Expediente instruido a instancia de D. José
Salvador Carmona Prop. a la V. O. E. de
S. Francisco, en solicitud de licencia para
construir de nueva planta y unirla formando
angulo al Hospital la casa n.º 11. rta Calle
de S. Bernabé

Dibujo de fachada para la edificación

de ampliación del Hospital de la V.O.T. de S. Francisco de esta Corte, calle de S.º Bernabé

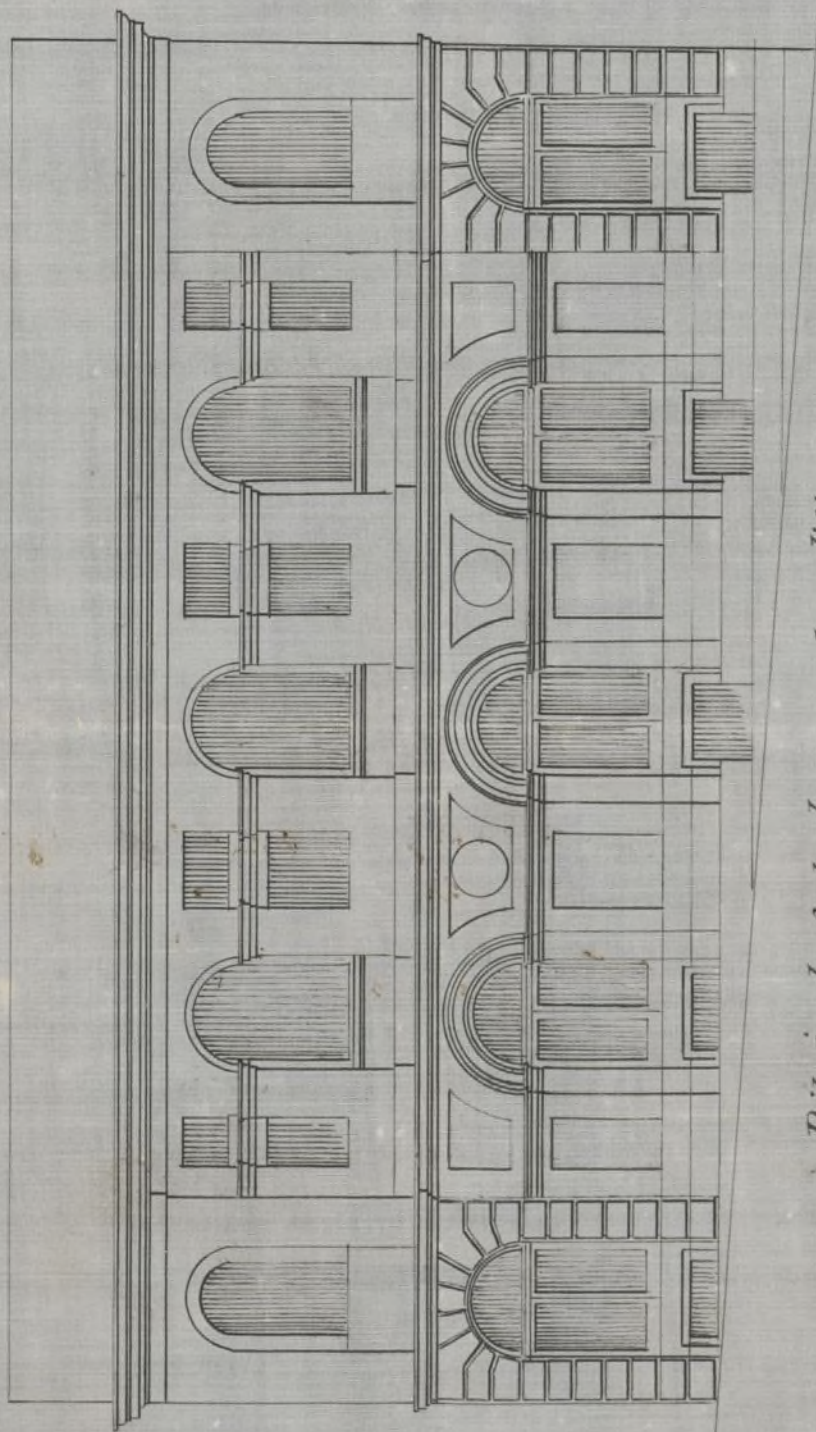
Examinado el plano de fachada firmado por el Arquitecto D. José M.^a Guallart lo halló conforme con lo prevenido en el Real Orden de 30 de Junio de 1854 por lo que no ved inconveniente en que V. S. E. se sirva conceder la licencia que se pide siempre que la construcción se sujete a lo que se manifiesta en el plano adjunto y a lo que se previene en las reglas siguientes.

1.^a X La altura de la fachada será en un todo conforme con lo que se detalla en el citado plano, puesto que llega a la que le corresponde como calle de 2.^o orden.

2.^a En la parte de la fachada podrá verse el piso bajo y paral que en el mismo se fija, por estar conforme con lo prevenido en la regla 2.^a de la citada R. O. de 30 de Junio, debiendo tener el primero 3 metros 0,62 centímetros de luz y el paral 2,78 por lo mismo, quedando prohibida la construcción de balcones o vidrieras ya sean interiores o exteriores.
